UTILIZZO IDROPOTABILE DELLE ACQUE
DELL'INVASO DI CAMPOLATTARO E
POTENZIAMENTO DELL'ALIMENTAZIONE
POTABILE PER L'AREA BENEVENTANA

PROGETTO DI FATTIBILITA' TECNICA ED ECONOMICA

Revisione	Data	Descrizione	Redatto	Controllato	Approvato
0	Dicembre 2022	EMISSIONE PER INTEGRAZIONI VIA	---	---	---
TITOLO : Documento unitario di riscontro alle integrazioni richieste con le note prot. RU.U.8340 del 20.11.2022 e MIC_SS-PNRR 28/10/2022 0005110-P			Progettazione: 		
Allegato	DOC		Revisione:	0	Scala: ---

Richiesta di integrazioni e riscontri del Proponente

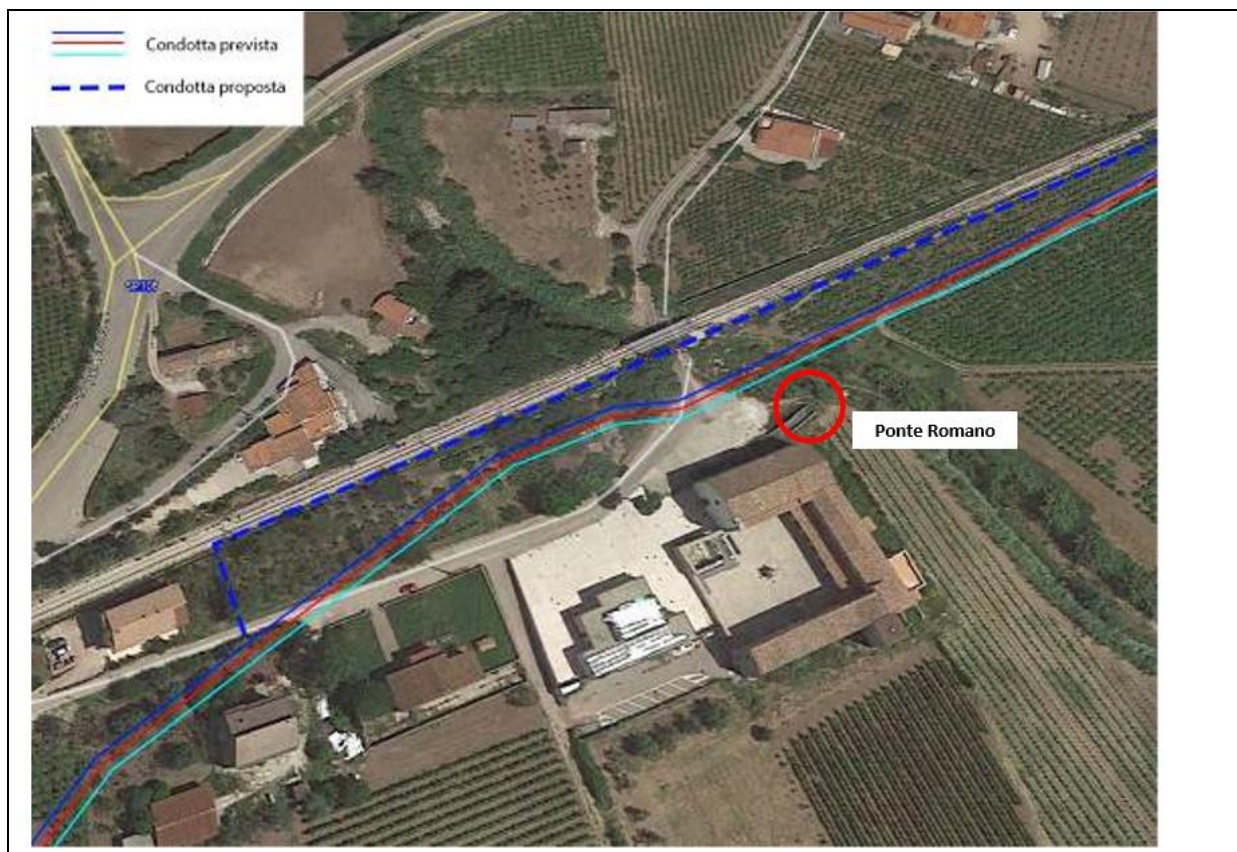
3. *Si chiede di esplicitare e chiarire l'eventuale interferenza delle opere previste in progetto con aree gravate da usi civici, anche tramite attestazione da parte dei competenti uffici comunali della presenza ovvero dell'assenza di tali aree.*

La richiesta è stata ottemperata negli **elaborati grafici TAV.V4.26.1, 4.26.2, 4.26.3 – Aree gravate da Usi Civici** (vedi allegato G parte 2-parte 3 e parte 4)

La ricerca della cartografia tematica delle aree gravate da usi civici per l'intero territorio interessato dalle opere, ha portato all'individuazione dei soli dati catastali di queste (forniti dalla regione Campania), di informazioni ricavate dai Piani e Programmi Regionali e Provinciali. Si è quindi proceduto alla elaborazione di apposita cartografia individuando i fogli e le particelle di ogni comune e ad una sovrapposizione del tracciato di progetto con la stessa cartografia. Da tale sovrapposizione non si ha evidenza di interferenze con il sistema delle aree gravate da usi civici.

Detta cartografia è stata trasmessa con PEC anche ai competenti uffici regionali e provinciali (Regione Campania - Direzione Generale per le Politiche Agricole, Alimentari e Forestali; Ufficio Usi civici - Provincia di Benevento) per eventuali riscontri.

Tracciato spostato in corrispondenza del Ponte Romano da PE

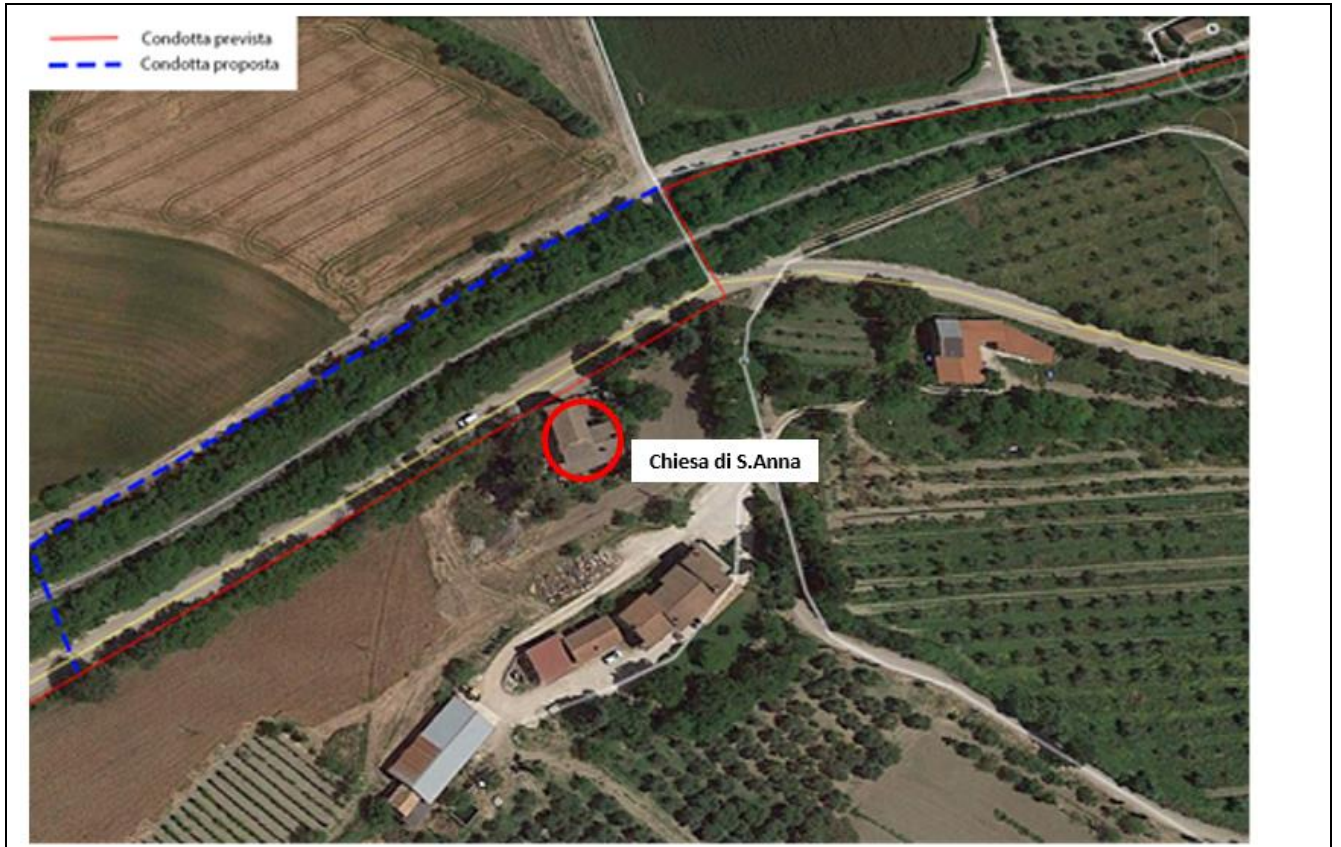
4. *si richiede un approfondimento circa lo stato ante operam e post operam relativo alla sistemazione circostante alle emergenze architettoniche significative, come ad esempio il ponte romano.*

Per il Ponte Romano, il SIA prevede lo spostamento del tracciato al limite della ferrovia esistente (come riportato nell'immagine sottostante)

Proposta di spostamento di tracciato per il Ponte Romano in blu tratteggiato del SIA

Attualmente il **Progetto Esecutivo** ha individuato una nuova soluzione che prevede che le condotte passino a valle del Ponte ad una distanza di circa 120 m, salvaguardando così il bene tutelato da ogni ed eventuali interferenze dirette ed indirette, come si evince dall'immagine sottostante:
